ПАСПОРТ
ДОСТУПНОСТИ ОБЪЕКТА СОЦИАЛЬНОЙ ИНФРАСТРУКТУРЫ
НА ДОСТУПНОСТЬ ДЛЯ ИНВАЛИДОВ И МАЛОМОБИЛЬНЫХ ГРУПП НАСЕЛЕНИЯ

Муниципальное автономное учреждение дополнительного образования
«Детско-юношеская спортивная школа»
Уватского муниципального района
спортивный зал «Молодость»
Тюменская область, Уватский район, с. Уват, ул. Буденного, д.2

ПАСПОРТ ДОСТУПНОСТИ
объекта социальной инфраструктуры (ОСИ)
№ 208-ОО

АКТ ОБСЛЕДОВАНИЯ № 636
объекта социальной инфраструктуры
К ПАСПОРТУ ДОСТУПНОСТИ ОСИ
№ 208-ОО

Фотография №23

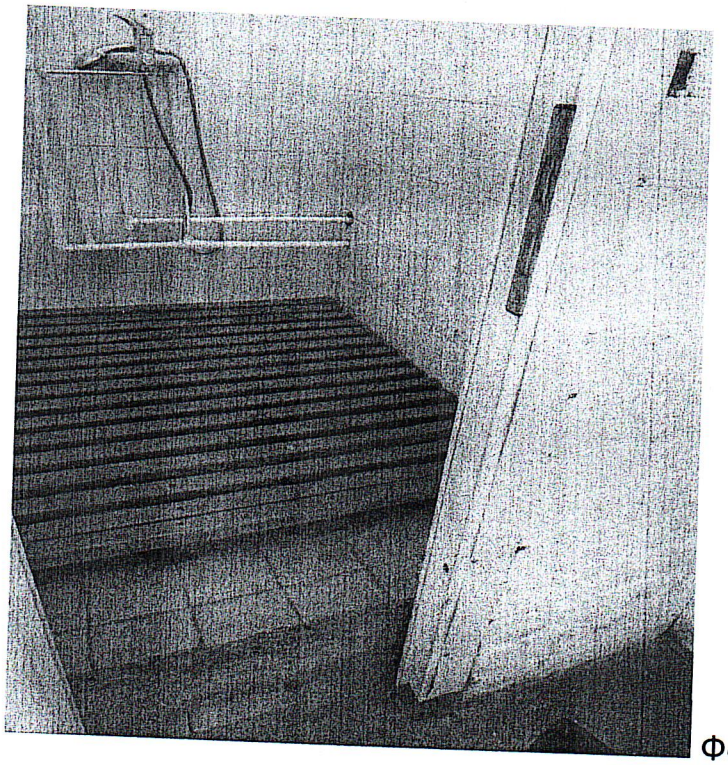
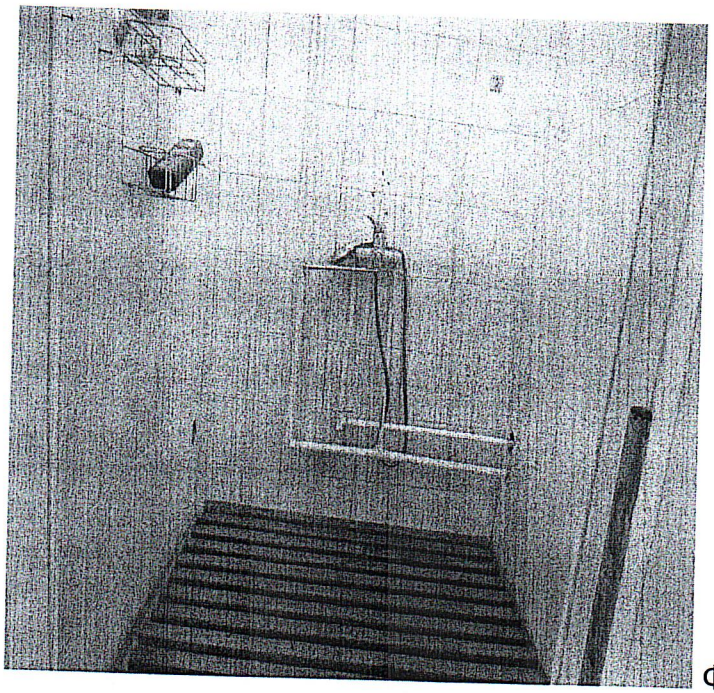
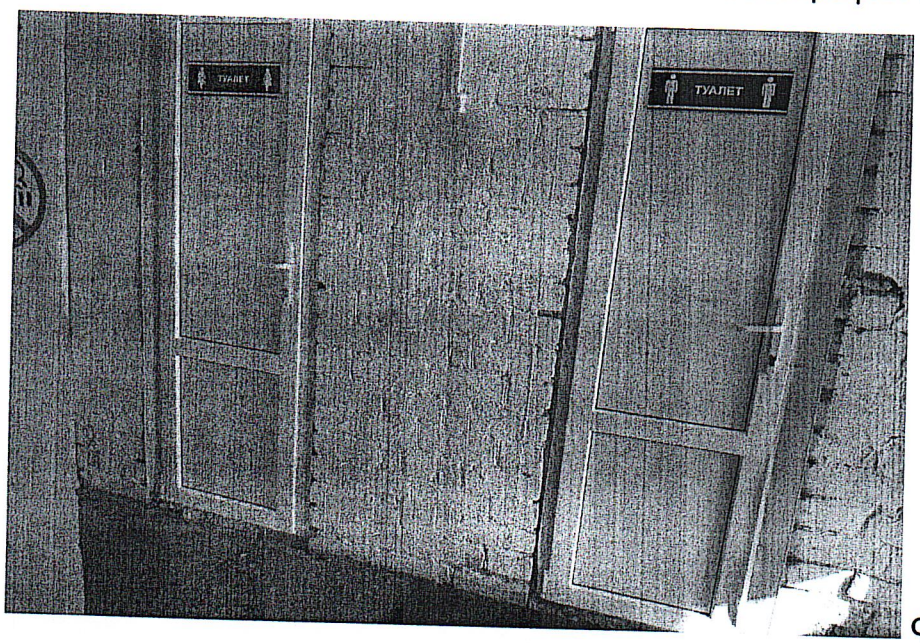
5.2	Душевая/ ванная комната	есть	9	23-25	Душевая комната не предусмотрена для маломобильных групп населения: - отсутствует информационная табличка дублированная шрифтом Брайля; -отсутствует тактильная пиктограмма; -размеры душевой комнаты менее 1,8*1,8м; -ручки двери не выделены контрастным цветом; -перепад высоты между полом в душевой и полом в коридоре более 0,014м;	К,О, С, Г, У	При наличии технической возможности оборудовать доступную душевую комнату для инвалида на кресле-коляске; - установить пиктограмму с использованием рельефных символов; - установить информационную табличку с шрифтом Брайля на высоте 1,2-1,6 м. от уровня пола, со стороны дверной ручки на расстоянии 0,1-0,5 м от края двери; -устранить перепад высоты между полом в душевой и полом в коридоре (не более	Капитальный ремонт, индивидуальное решение с ТСР, организационные мероприятия

-в душевой установлен деревянный поддон высотой более 0,014м; - отсутствует сидение для душа; - отсутствует пристенный поручень; - отсутствуют держатели для трости и костылей; - отсутствует кнопка вызова помощи и система тревожной сигнализации.		0,014м); -ручки двери выделить контрастным цветом; -предусмотреть размеры закрытой душевой 1,8*1,8м; -предусмотреть в душевой бесступенчатый пол и поддон без порога с габаритами не менее 0,9*1,5м и свободной зоны не менее 0,8*1,5м; - предусмотреть сиденье для душа (переносное или закрепленное на стене складное сиденье на высоте не более 0,48м от уровня поддона); - установить опорный пристенный поручень; - предусмотреть держатели для трости и костылей; -установить кнопку вызова помощи со шнурком с пиктограммой на высоте не более 0,85м; -над наружной входной дверью, из коридора, предусмотреть свето-звуковые оповещятели с отключением из душевой комнаты; - предусмотреть оказание ситуационной помощи.

Фотография №26

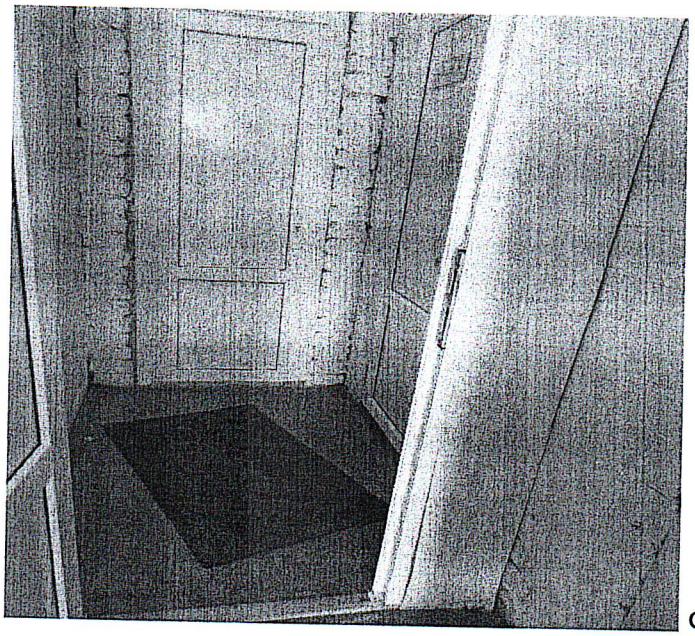
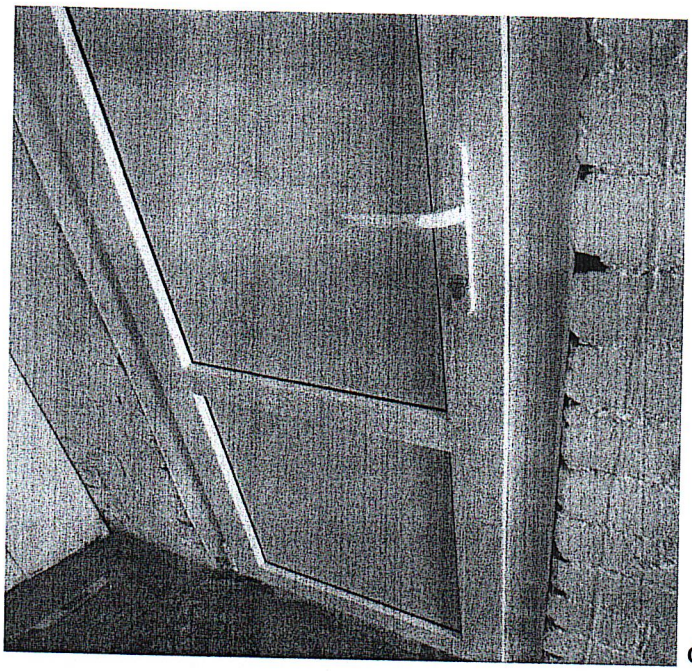
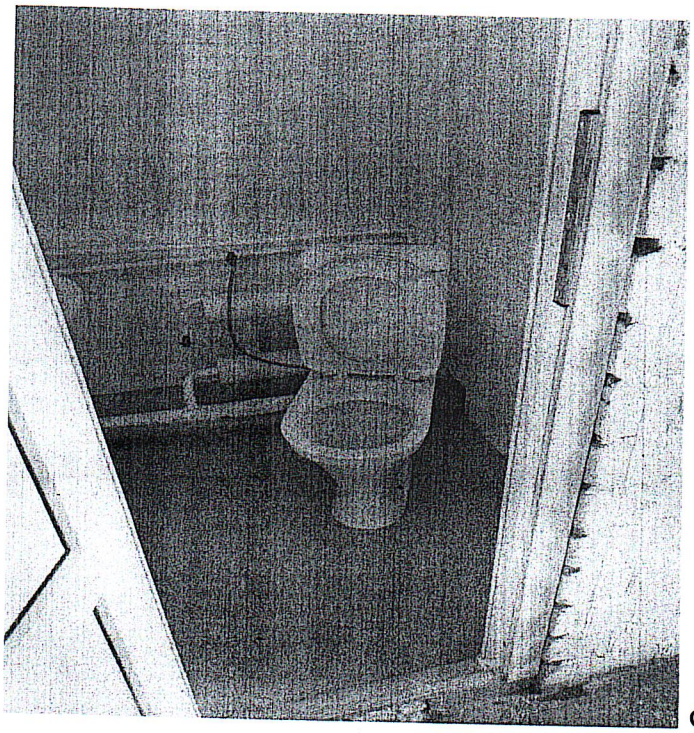
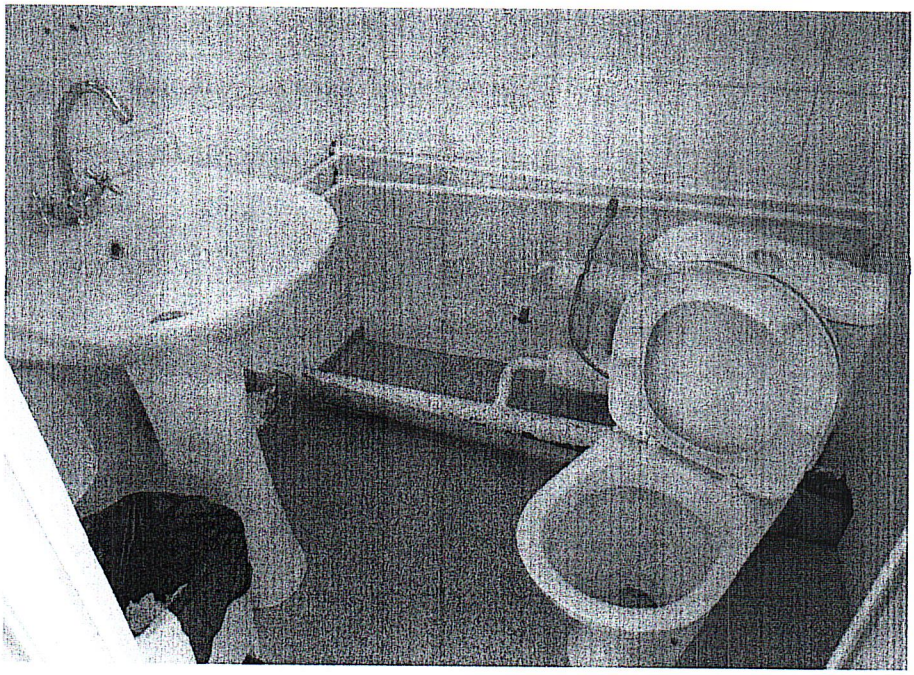
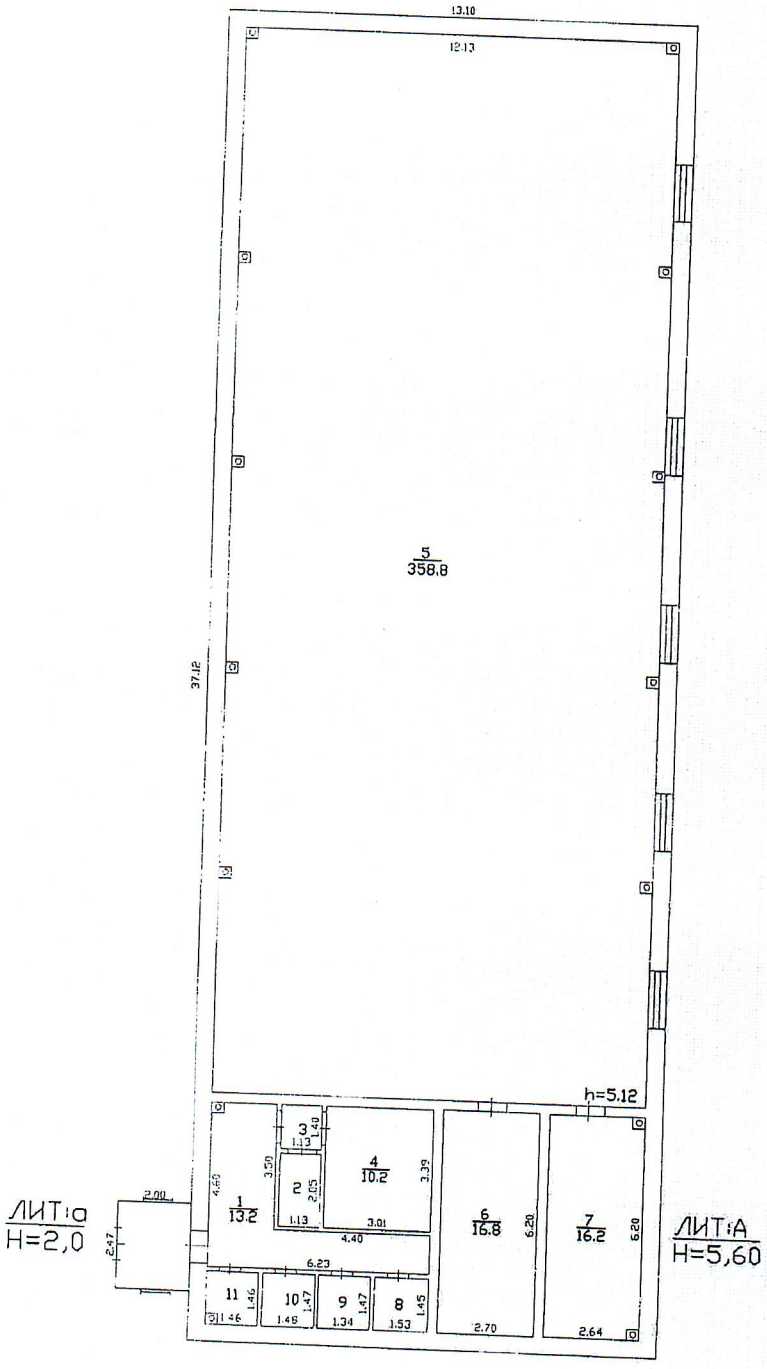
5.1	Туалетная комната	есть	10,11	26-31	Не предусмотрена специально оборудованная, доступная универсальная кабина для маломобильных групп населения; - отсутствует информационная табличка дублированная шрифтом Брайля; -отсутствует тактильная пиктограмма; -контур входной двери, дверные ручки не выделены контрастным цветом; -ширина рабочей створки двери менее 0,9м; -отсутствуют поручни около раковины и унитаза; -отсутствует свободное место около унитаза для кресла-коляски не менее 0,8м; -отсутствует место для разворота кресла-коляски диаметром не менее 1,4м; -установлены смесители с раздельной подачей холодной и горячей воды;	К,О,С	При наличии технической возможности оборудовать универсальную доступную кабину с учетом всех требуемых норм СП 59.13330.2016: -предусмотреть уширение дверного проема; -установить двери без порога шириной не менее 0,9м; - установить пиктограмму с использованием рельефных символов; - установить информационную табличку с шрифтом Брайля на высоте 1,2-1,6 м. от уровня пола, со стороны дверной ручки на расстоянии 0,1-0,5 м от края двери; -контур входных дверей, ручки выделить контрастным цветом; - установить поручни около раковины унитаза; - установить крючки для трости и костылей, держатели для туалетной бумаги; -обеспечить свободное пространство около	Капитальный ремонт, индивидуальное решение с ТСР, ,организационные мероприятия

- не предусмотрены держатели для туалетной бумаги; - отсутствует связь с администратором; - отсутствуют крючки для трости и костылей; -около входной двери имеется щель (зазор), толщиной более 0,01м, между порогом и поверхностью пола в коридоре.		унитаза не менее 0,8м и место для разворота кресла-коляски не менее 1,4м (размеры кабины могут изменяться в зависимости от расстановки и габаритов применяемого оборудования); -установить зеркало на высоте 0,85-1,1м или поворотное зеркало на высоте не более 0,85м; -установить кнопку вызова помощи со шнурком с пиктограммой на высоте не более 0,85м; - установить кран с рычажной рукояткой или сенсорный кран бесконтактного типа; -над наружными входными дверями, из коридора, предусмотреть свето-звуковые оповещятели с отключением из туалетных комнат; -заделать щель (зазор) между порогом двери и поверхностью пола; - предусмотреть ведра для мусора без крышки или сенсорного тина; -предусмотреть оказание ситуационной помощи.
